Meie 15.01.2025 nr 7.2-2/25/6758-11

### Kaupmehe detailplaneeringu kooskõlastamata jätmine

Olete taotlenud Transpordiametilt kooskõlastust Kalevi külas Kaupmehe detailplaneeringule (katastritunnus 66801:001:1543, edaspidi *planeering*). Planeeringuga eesmärgiks on kavandada kuni 1400 m<sup>2</sup> suurune kaubandus-, tootlustus- ja teenindushoone.

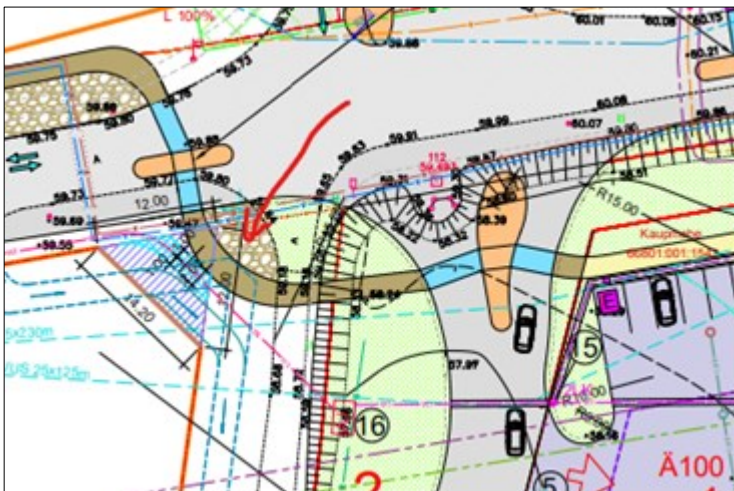
1. Olemasolev Sõerumäe-Alu teega ristumiskoht tuleb näidata likvideeritavana.
2. Sama ristmiku juures – kuna olemasolev ristmik likvideeritakse, ei ole vajalik ka leppemärgiga „kõnnitee eraldusriba“ näidatud ala asukohas. Kogu ala võiks olla haljastatud, muru.

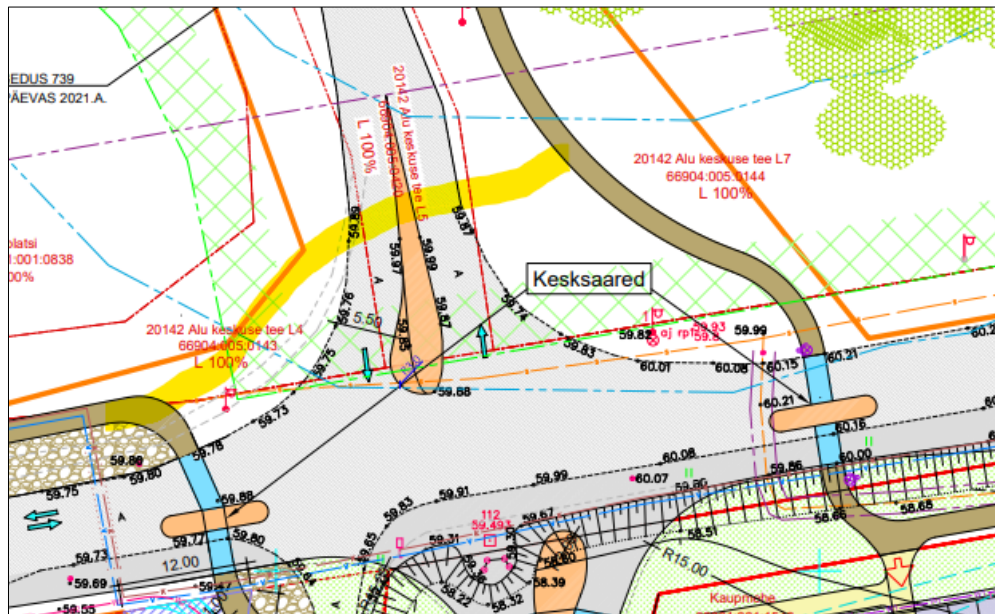
4. Vältimaks kahte riigitee teeületuskohta on ettepanek ühendada jalgratta- ja jalgteed, bussipeatused järgnevalt (näidatud skemaatiliselt).
